Mission régionale d'autorité environnementale

**Avis de la mission régionale
d'autorité environnementale
Hauts-de-France
sur le projet de parc éolien
de la société « Ferme éolienne Pierrement »
sur les communes d'Yzengremer, Meneslies
et Bouvaincourt-sur-Bresle (80)**

n°MRAe 2021-5568

Cartes de présentation du projet
(étude d'impact partie 1 page 3 et carte page 5 de la Note non technique)

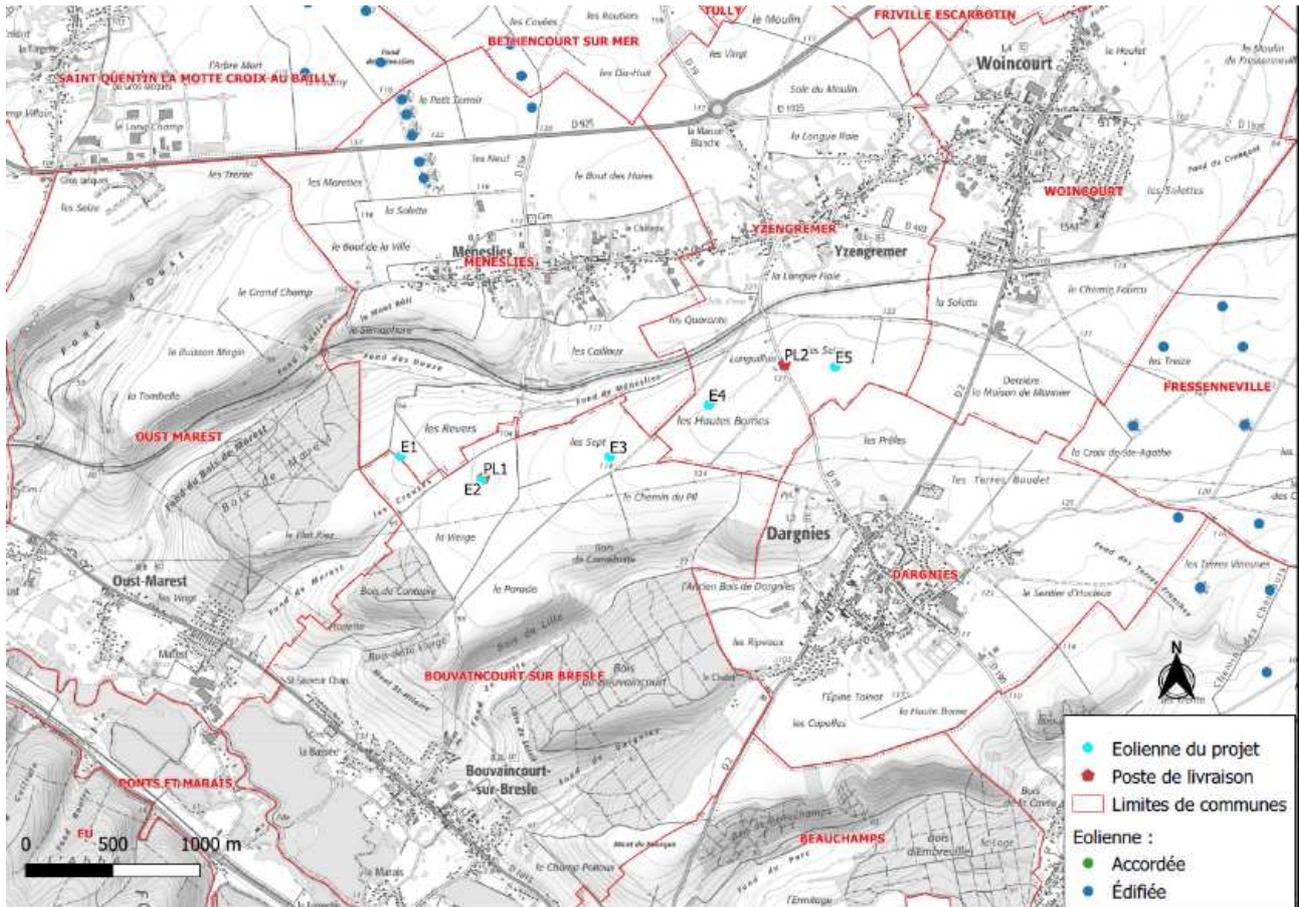
Le modèle d'éolienne n'est pas encore choisi, l'avis est rendu sur un projet de cinq éoliennes d'une hauteur maximale de 165 mètres en bout de pale et de garde au sol d'au moins 27 mètres, localisées comme indiqué ci-dessous.

Le parc éolien comprend également la création de deux postes de livraison au pied des éoliennes E2 et entre les éoliennes E4 et E5, ainsi que des plateformes de montage et la réalisation et le renforcement de pistes d'accès. L'emprise totale du projet sera de l'ordre de 1,15 hectare comprenant les surfaces des plateformes, pistes créées et postes de livraison (source : étude d'impact partie 2 page 268).

Carte d'implantation des parcs éoliens autour du projet (étude d'impact partie 1, page 201)

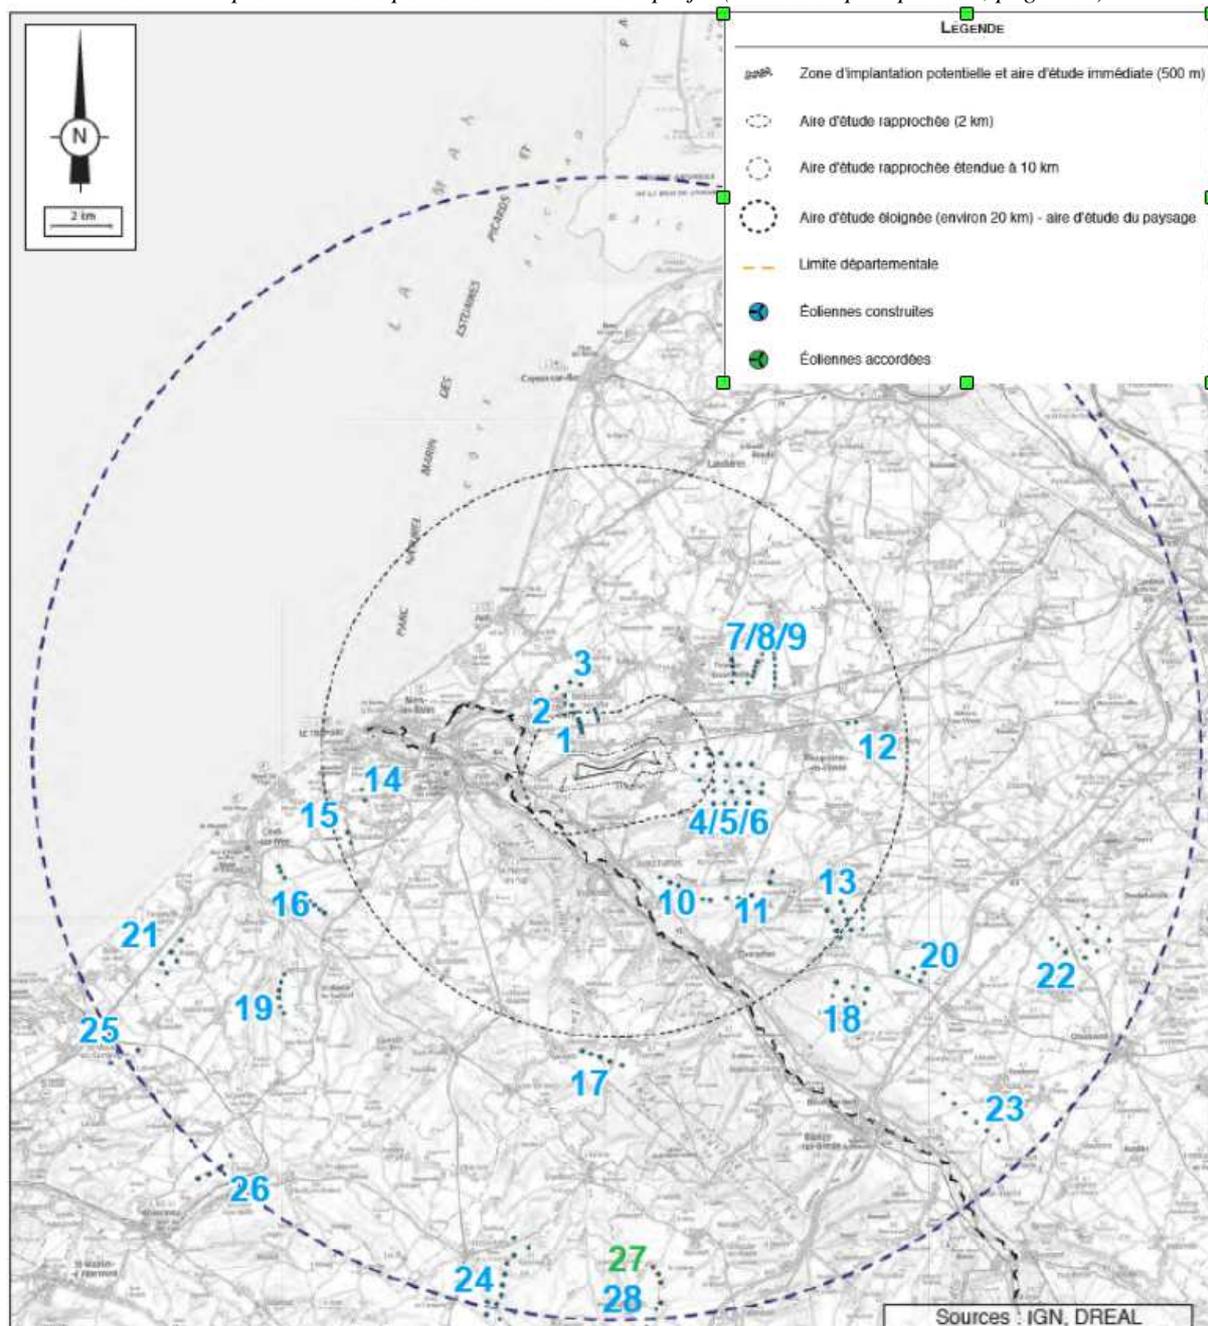
Le projet est localisé dans un contexte éolien relativement marqué et la carte ci-dessous fait apparaître dans un rayon de 20 kilomètres autour du projet :

- 27 parcs pour un total de 172 éoliennes en fonctionnement ;
- Un parc pour un total de trois éoliennes autorisées.
